**ARPAT - AREA VASTA COSTA - Dipartimento di Lucca - Settore Supporto tecnico**

**Oggetto:** Contributo istruttorio su Procedimento di verifica di assoggettabilità relativo all'ampliamento dell'impianto di messa in riserva e di recupero rifiuti non pericolosi, ubicato in loc. Zinepri, nel Comune di Galliciano. Proponente: Ecoterre S.r.l. ampliamento dell'impianto di messa in riserva e di recupero rifiuti non pericolosi ubicato in Loc. Zinepri, Galliciano (LU).

**Riferimento:** Richiesta della Direzione Ambiente ed Energia della Regione Toscana – Settore Valutazione Impatto Ambientale prot. n. 438302 del 05.08.2024, prot. ARPAT n. 2024/0061460 del 05.08.2024

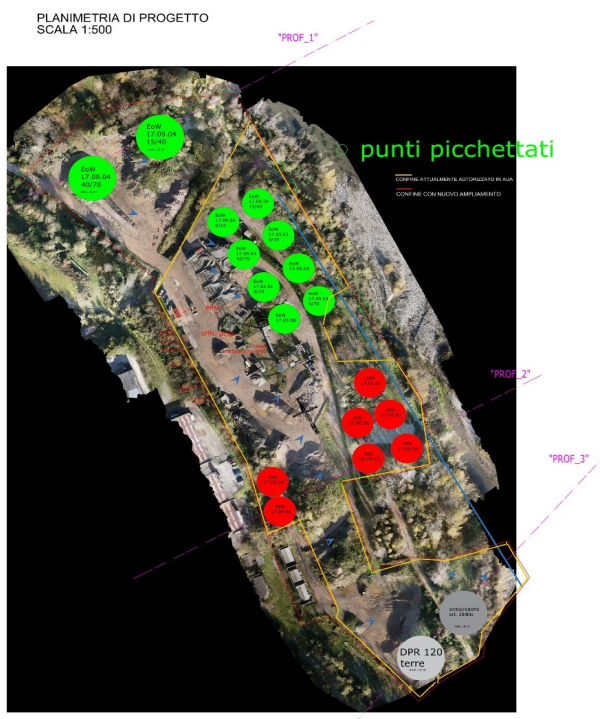
Viene fornito uno stato sovrapposto per meglio definire le aree di stoccaggio dei vari rifiuti in ingresso delle MPS in uscita e che si riporta di seguito.

L'elaborato però presenta alcune difficoltà interpretative.

Si presuppone che i cerchi rossi indichino le aree di stoccaggio dei rifiuti in ingresso (contrassegnati con i relativi codici EER), mentre quelli verdi le corrispondenti MPS in uscita. La ditta però indica "EoW" seguito da un codice EER. Dato che viene applicato il DM 05/02/98 i materiali in uscita sono ancora da indicare come MPS e non EoW (che possono prodursi solo applicando il DM 152/22 per il "caso per caso"). Inoltre, dato che nella stessa MPS confluiscono più tipologie di rifiuti sarebbe più opportuno utilizzare le terminologie previste dal DM sul recupero. A titolo di esempio, le MPS di cui al punto 7.1 "Materie prime per l'edilizia" sono generate dai rifiuti EER 170101 e EER 170904 (che hanno più punti di stoccaggio in ingresso), mentre in uscita sono indicati "EoW 17.09.04" in varie pezzature e stoccati in vari punti dell'impianto e "EoW 17.01.01 0/15". **Per una migliore comprensione del ciclo produttivo è quindi indispensabile che la ditta fornisca un diagramma di flusso che dettagli le operazioni di trattamento e che adegui le nomenclature dei prodotti in uscita.**

Nella planimetria sono inoltre indicate aree di stoccaggio per "Terre DPR 120" e "Sottoprodotto art. 184 bis", tuttavia nello Studio Preliminare Ambientale non sono fornite informazioni sulla loro origine, gestione ed impiego.

Per i materiali da stoccare nelle aree identificate come "Terre DPR 120" e "Sottoprodotto art. 184 bis", il proponente dovrà fornire informazioni sulla loro origine, gestione/trattamento e impiego /riutilizzo.

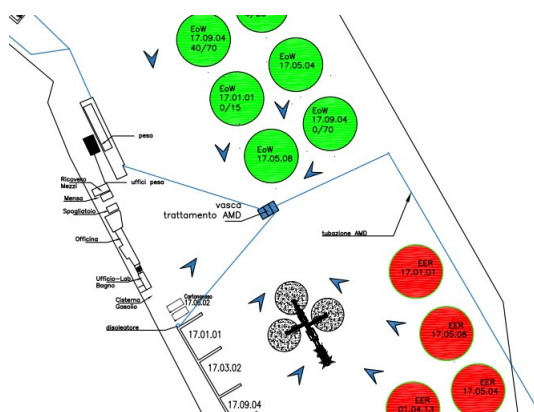
Nella planimetria (Tav\_2\_gestione\_AMD) sono riportati i flussi idrici e non si evince quest'ultimo trattamento, come non risulta che tutte le AMD subiscono un trattamento dal disoleatore.

Le vasche hanno un volume pari a 62,4 m<sup>3</sup>, per cui il loro dimensionamento è adeguato per il trattamento delle AMPP anche se si considera che l'area contenete i rifiuti cod. CER 170302 ha un coefficiente pari a 1; tuttavia non risulta presente la separazione delle AMPP dalle AMSP.

Pur essendo descritto lo scarico nel fiume Serchio, in planimetria non è riportato nessun collegamento ad un corso d'acqua.

- **chiarire se e come avviene la separazione di AMPP e AMSP o se è presente un trattamento in continuo**
- **chiarire se l'impianto è a ciclo chiuso e rendere congruenti i documenti**
- **riportare in planimetria l'eventuale punto di scarico**
- **aggiornare la relazione sull'impianto di depurazione delle AMD (allegato 29) rendendolo specifico per l'impianto presente**
- **chiarire perché per i rifiuti cod CER 170302 non è prevista una sedimentazione, ma solo un trattamento con disoleatore**
